Committente	Associazione Nimby trentino www.ecceterra.org
Estensore	Ing. M. Cerani Via G. Randaccio n. 21 25128 Brescia www.energ-etica.eu
Data stesura	Febbraio 2015
Aggiornamento	1.1

IMPIANTO DI COGENERAZIONE A
BIOMASSA SOLIDA:
PROGETTO PRESENTATO
DA NOVALEDO ENERGIA SRL
NOVALEDO (TN)

OSSERVAZIONI

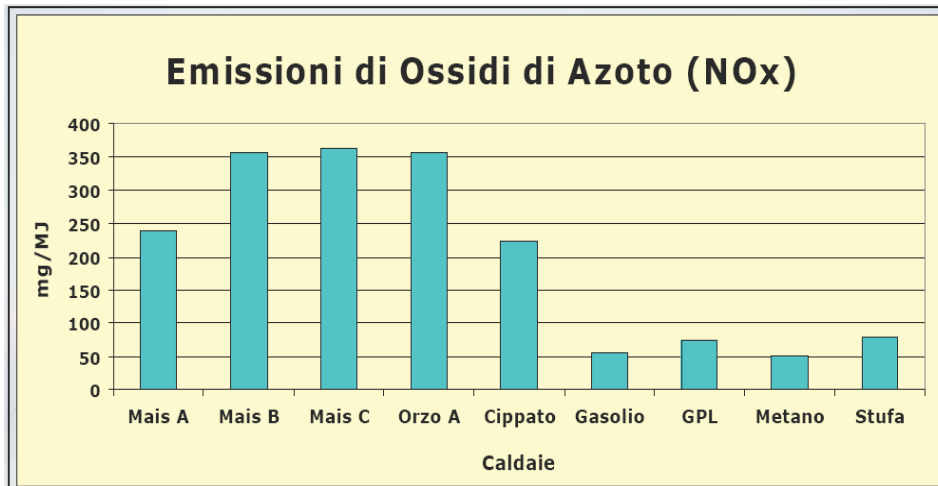
In alcuni dei recettori specifici individuati nello studio, tra cui il centro abitato di Novaledo, si riscontrano valori di ricaduta medi orari massimi prossimi e superiori a 50 µg/m³, che vanno aggiunti ai livelli medi invernali molto elevati, prossimi a 100 µg/m³, per cui è possibile che si verifichino superamenti complessivi dei limiti medi orari previsti dal D.Lgs 155/2010.

In base alle portate e ai fattori di emissione abbiamo sopra dimostrato come si abbia un aggravio del quadro emissivo. Come è possibile che le biomasse – secondo le simulazioni proposte da Novaledo Energia – mantengano le stesse condizioni preesistenti?

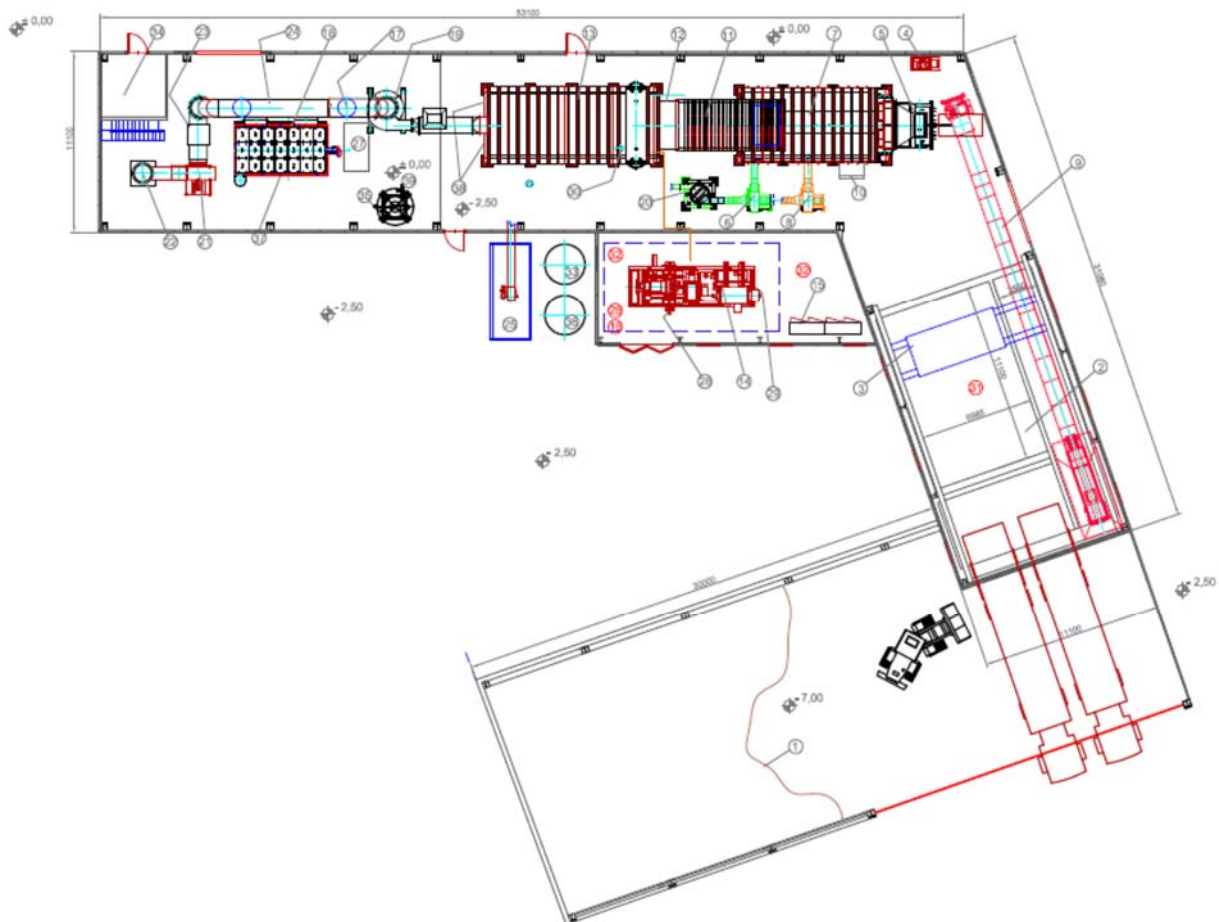
Nel documento n. 2 "valutazione previsionale di impatto acustico" la società incaricata dal proponente ha deciso di analizzare le condizioni vigenti ante operam solo nell'area della pista ciclabile della valle, posizionato alla maggiore distanza dalla futura centrale.

È risultato che l'area già oggi non rientra nei limiti di legge sulle immissioni sonore. La zona delle abitazioni del Comune di Novaledo (Ricettore 3) non è stata oggetto di indagine ambientale. Sembra che l'estensore abbia ritenuto ininfluenza la centrale rispetto all'arteria stradale esistente, quindi è stato simulato l'effetto del solo impianto, risultando ininfluenza.

Il tecnico incaricato tuttavia raccomanda di ripetere post operam le rilevazioni, allo scopo di verifica della bontà delle simulazioni.
